අංක 2358/70 - 2023 නොවැම්බර් මස 17 වැනි සිකුරාදා - 2023.11.17 2358/70 ஆம் இலக்கம் - 2023 ஆம் ஆண்டு நவெம்பர் மாதம் 17 ஆந் திகதி வெள்ளிக்கிழமை

2021 ஆம் ஆண்டின் 11 ஆம் இலக்க, கொழும்புத் துறைமுக நகரப் பொருளாதார ஆணைக்குழுச் சட்டம்

2023 ஆம் ஆண்டு யூன் மாதம் 02 ஆந் திகதிய 2334/47 ஆம் இலக்க, அதிவிசேட வர்த்தமானியில் வெளியிடப்பட்ட 2023 ஆம் ஆண்டின் 1 ஆம் இலக்க, கொழும்புத் துறைமுக நகர (அபிவிருத்திக் கட்டுப்பாட்டு) ஒழுங்குவிதிகள் இத்தால் பின்வருமாறு திருத்தப்படுகின்றன :-

படம் 3.1 நிலப்பயன்பாட்டுத் திட்டம் ";

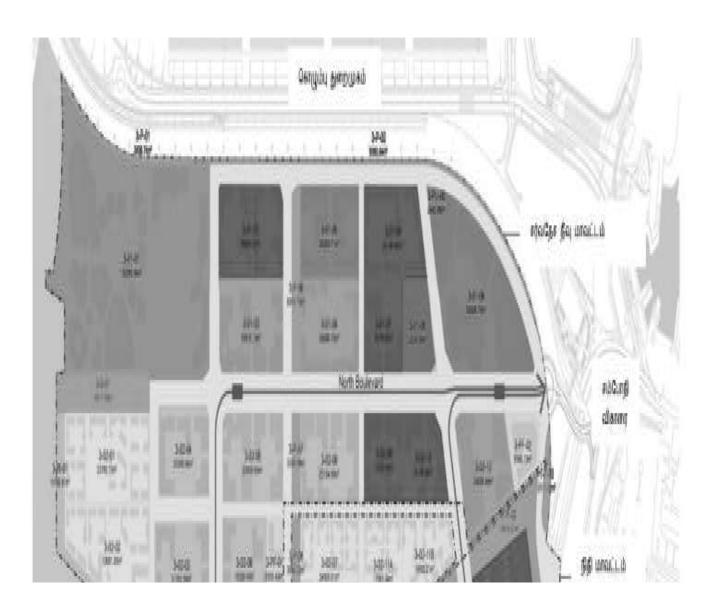
(ஆ) அவ்வொழுங்குவிதியின் நிலப்பயன்பாட்டுத் திட்டத்தைக் குறித்துக்காட்டுகின்ற படம் 3.1 ஐ நீக்கிவிட்டு அதற்குப் பதிலாகப் பின்வரும் படத்தை இடுவதன் மூலமும் :-
